Keuringsverslag van een elektrische laagspanning- en zeer lage spanningsinstallatie

NIET CONFORM

Straatnaam: Albert I laan
Huisnummer: 192
Busnummer: 0002
Postcode: 8670
Gemeente: Oostduinkerken
Land: België

Controlebezoek van een oude huishoudelijke elektrische installatie van een wooneenheid bij verkoop op vraag van de verkoper volgens (KB 08/09/2019) - AREI Boek 1- 8.4.2. en 8.2.1. en 4.2.4.3.

Afbeelding schakel- en verdeelbord:

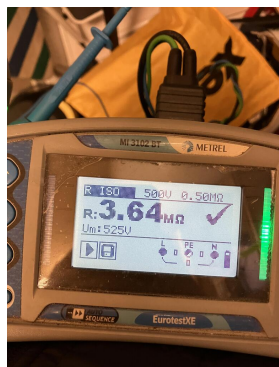
11.01 Eéndraadschema van de installatie is te voorzien en/of te vervolledigen. (Boek 1 Afdeling 2.12 - 2.13 en 3.1.2 en 9.1.2)

11.02 Situatieschema van de installatie is te voorzien en/of te vervolledigen. (Boek 1 Afdeling 2.12 - 2.13 en 3.1.2 en 9.1.2)

nota/note 3 Het is niet uitgesloten dat bij een nacontrole bijkomende inbreuken worden vastgesteld bij voorleggen schema's.
